質 疑 応 答 書

入札件名 令和7年度 穂高社会就労センター 大規模改修工事

NO. 1

記 号	AD 1	ラック内引分自動ドア、片開
※ 図		
量 名、(数)	玄 内	(1)
仕様・見込	ラック内	100
材 質	アルミ合金	3004H14
付属金物	自動ドア用開閉装置一式	1台
備 考	電子ロック付	600×1200

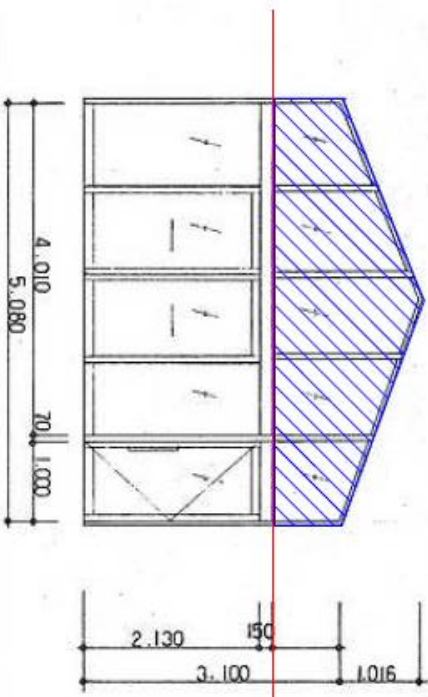
番号	質 疑 事 項	応 答
1	外壁工事の金属サイディング張りにおいて、 既存外壁ALC板の上へ50mm/m断熱材を取付ける仕様となっていますが、この既存外壁ALC板への取付方法をご指示ください。 また、ビス等を使う場合に、どのような仕様、長さのビスをALC板に止め付けるのか又は別方法で取付けるのかをご指示ください。	外断熱工法用ビス等(P6×185程度)を使用し、既存外壁ALC板へ止付けてください。 (なお、断熱材固定方法は他の工法でも可能とします。)
2	令和7年5月21日付で質疑させていただきました、「自動ドアAD-1」の関連質問ですが、自動ドアエンジンのみの交替ではない場合は、エントランス部分AD-1の詳細寸法図等をご提示ください。	別紙の詳細図をご参照ください。
3	外部エントランスガラス工事は、ガラス交替のみで、アルミ枠等は既存でしょうか。 新規の場合は詳細図等をご提示ください。	アルミ枠等は新規となります。別紙の詳細図をご参照ください。

エントランスサッシ妻上部は、内外共壁仕様とする。

既存エントランスサッシ同寸基準にて新規製作

引分け自動扉ドア+片開きFH扉ドア

※複層ガラス仕様

※エンジン無目見付200mm
